<b>Beschlussvorlage</b>	<b>Vorlage-Nr:</b> BV Cri SV 218/20-01 <b>Datum:</b> 17.11.2020 <b>Status:</b> öffentlich
<b>Anhörung zum Bauantrag BA 170580 Neubau Einfamilienhaus mit Garage Gemarkung Crivitz, Flur 36, Flst. 97 (Parchimer Straße 3, 19089 Crivitz)</b>	
<b>Fachbereich:</b> Amt für Stadt- und Gemeindeentwicklung <b>Sachbearbeiter/-in:</b> Frau Priehn

## **Anhörung nach § 71 LBauO M-V vor Ersetzen des gemeindlichen Einvernehmens hier: Ergänzung der Stellungnahme der Stadt Crivitz v. 24.08.2020**

### **Anhörung nach § 71 LBauO M-V vor Ersetzen des gemeindlichen Einvernehmens hier: Stellungnahme der Stadt Crivitz**

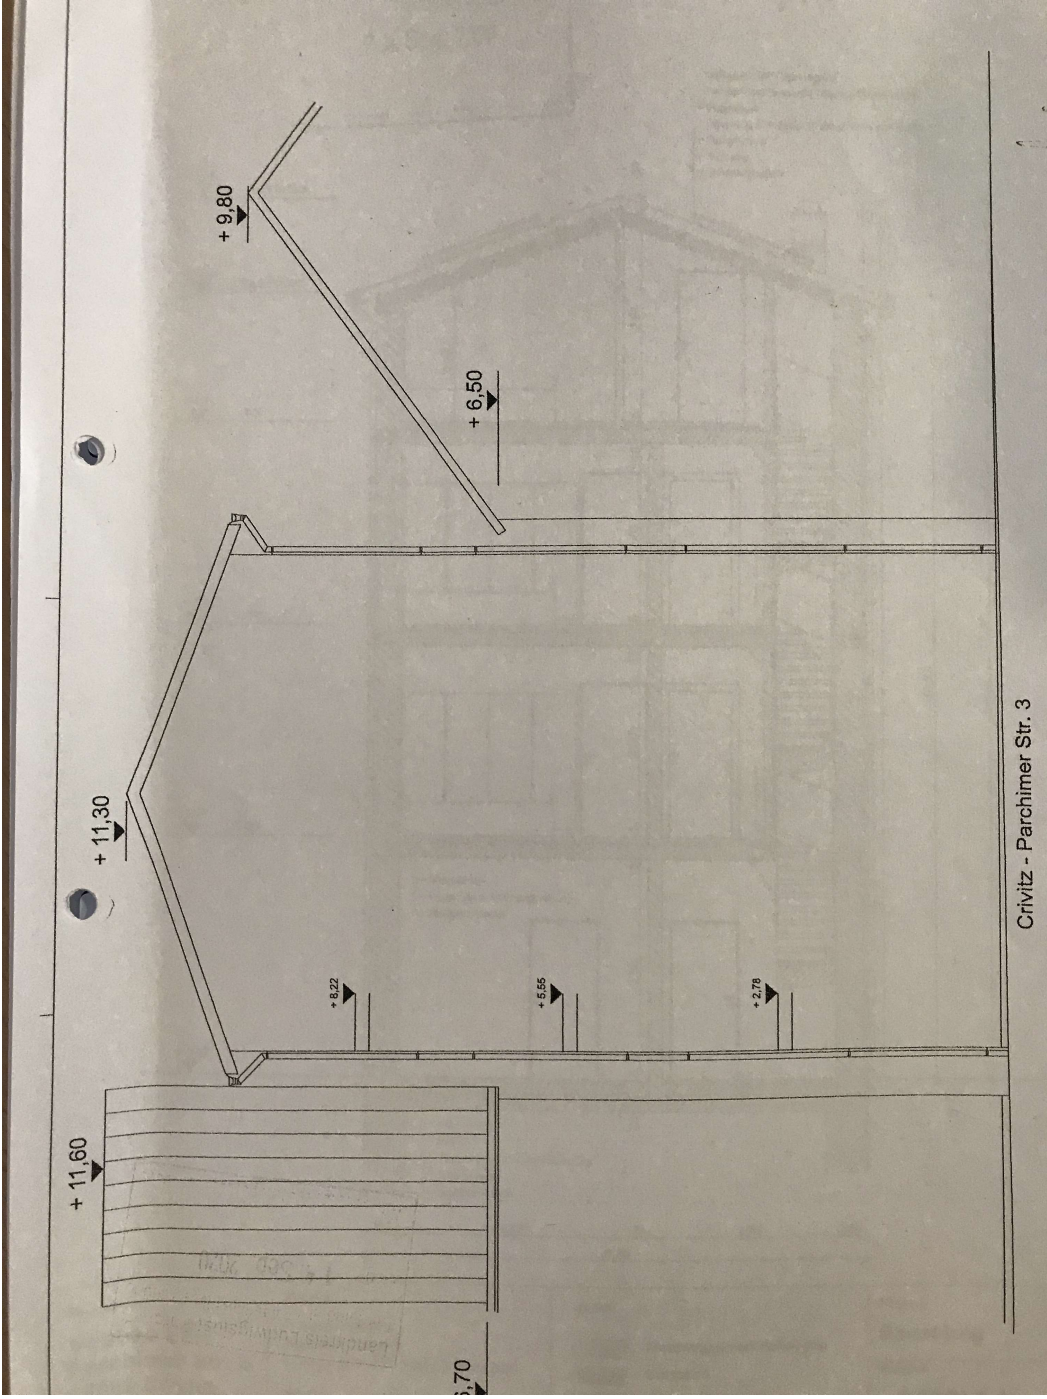
Der gewisse Blick entlang der Parchimer Straße und aus Richtung der Rathausstraße / Großen Straße muss bewahrt werden. Die vorhandene Bebauung an der Kreuzung bzw. auf dem Platz ist ortsprägend. Das geplante Gebäude mit der erheblich abweichenden Traufhöhe fügt sich nicht ein.

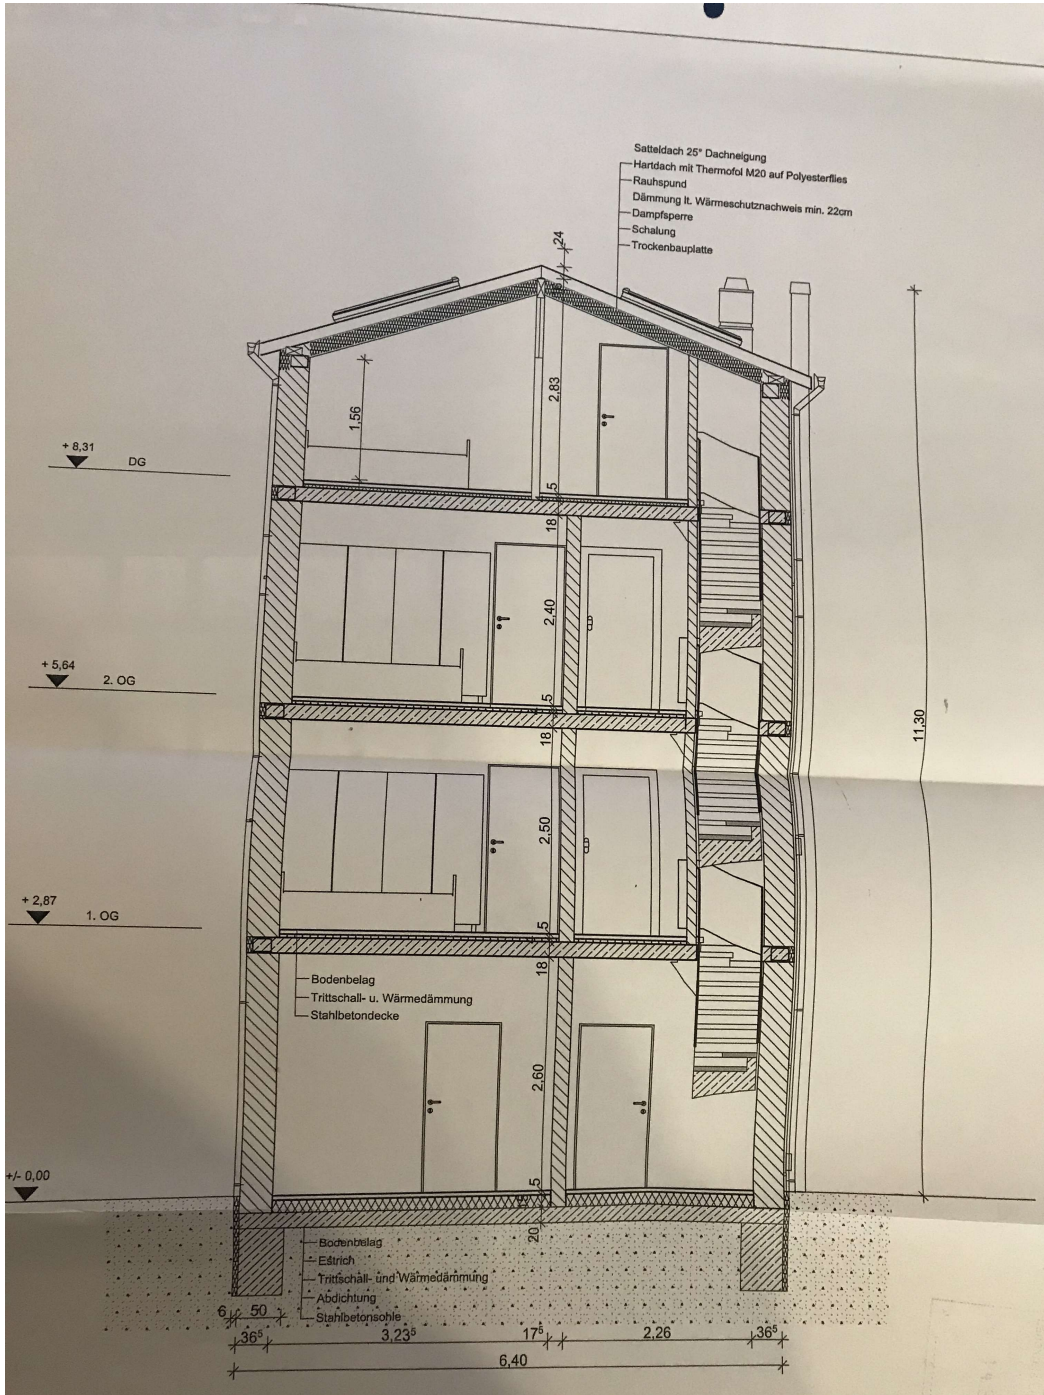
Mit der Traufhöhe und der Firsthöhe wird die Wirkweite der Baukörper begrenzt und negative Beeinträchtigungen auf das Ortsbild werden vermieden. Der Baukörper soll sich harmonisch an die umgebende Bebauung anpassen und als Gebäude mit drei Vollgeschossen in der Straßenansicht nicht auf eine Viergeschossigkeit schließen lassen.

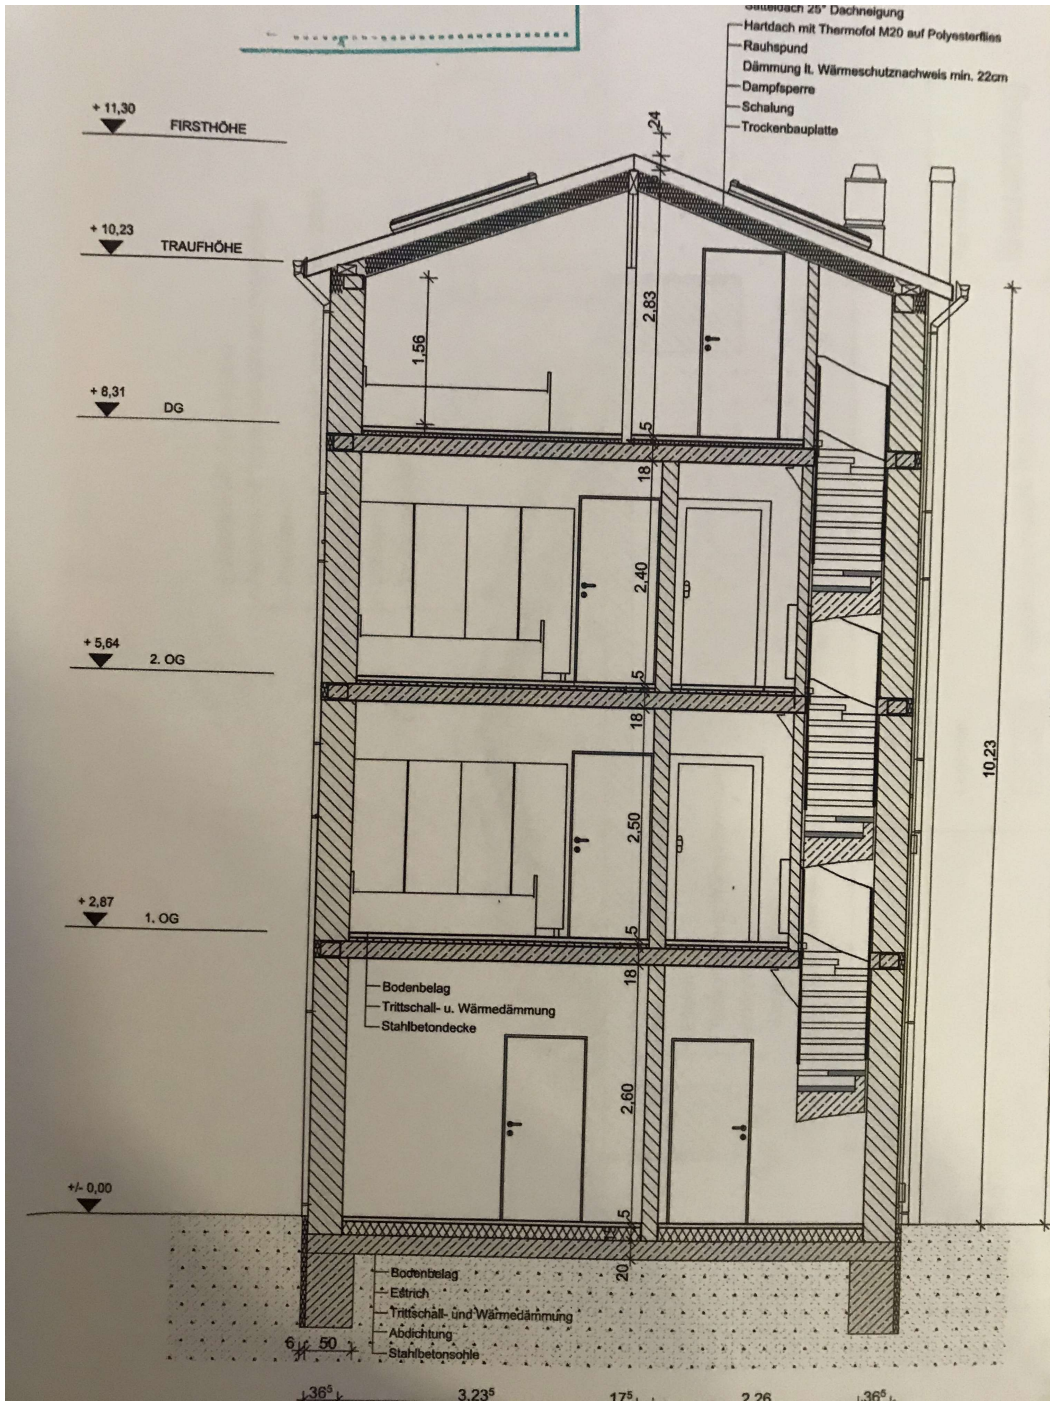
Neben der Gebäudehöhe wirkt vielmehr die Gebäudefront in den Straßenraum. Daher wird dem Bauherrn angetragen, die Dachform des Satteldaches in z. B. ein Mansardwalmdach an der Straßenfront umzuplanen, um ein harmonisches Einfügen zu ermöglichen. Im besten Fall ist eine Änderung der Traufhöhe (max. 8m) angepasst an die Nachbarbebauung (5,50 bis 8,00 m) vorzunehmen. Wobei die stark geneigte Geländehöhe zu beachten ist.
